**Forum mondial de l'harmonisation
des Règlements concernant les véhicules****Groupe de travail de la sécurité passive****Soixante-troisième session**

Règlement n° 14 (Ancrages des ceintures de sécurité)**Proposition de rectificatif 2 à la révision 5 du Règlement
n° 14 (Ancrages des ceintures de sécurité)****Note du secrétariat***

Figure 1a, supprimer

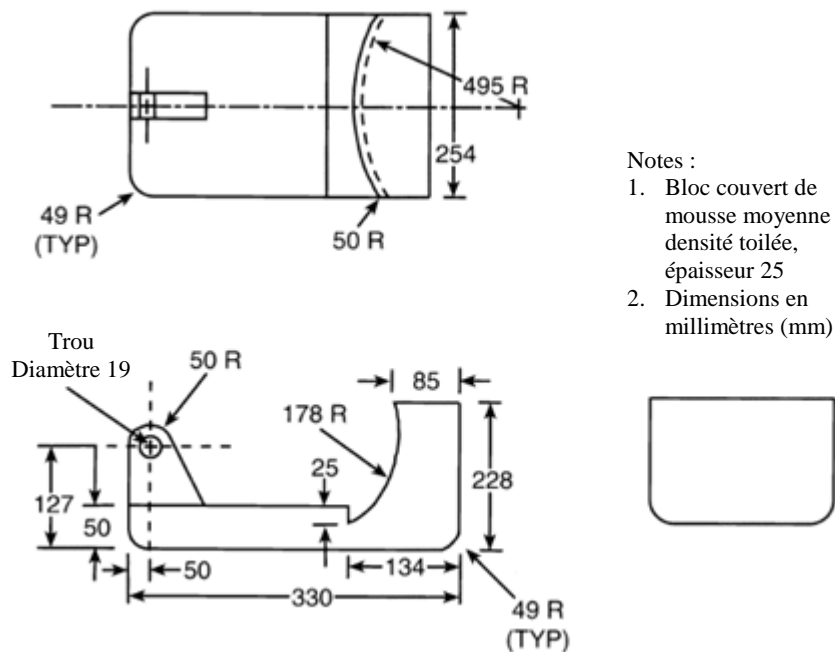
Ajouter une nouvelle figure 1a, comme suit :

Le texte ci-après, établi par le secrétariat, vise à corriger l'image de la Figure 1a de l'annexe 5 du présent Règlement et à en améliorer la qualité.
